ベルト式無段変速機（CVT）の金属ベルトを構成している駒（エレメント）のプレス加工後の切り離しが不適切なため、エレメントのボディ部を変形させたものがある。そのため、走行時の負荷がエレメント根元部に集中し亀裂を生じ、最悪の場合、破断して破断片が金属ベルトとプーリーの間に噛み込み、金属ベルトが破断して走行不能となるおそれがある。

改善の内容

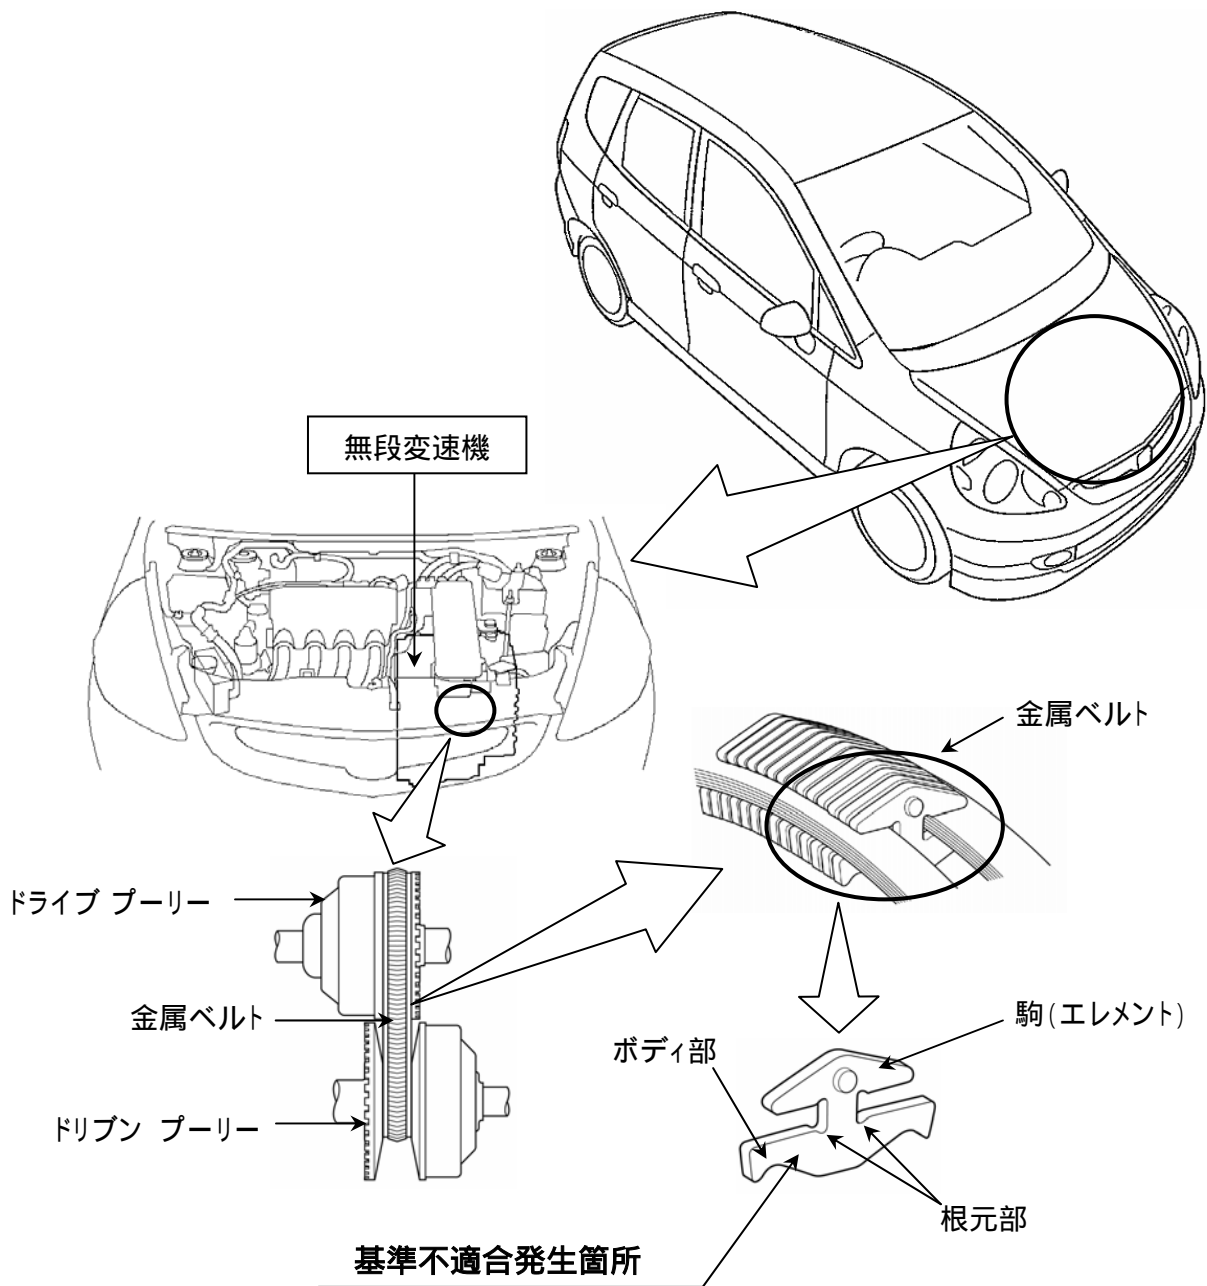
注： は交換部品を示す。

全車両、無段変速機を良品と交換する。
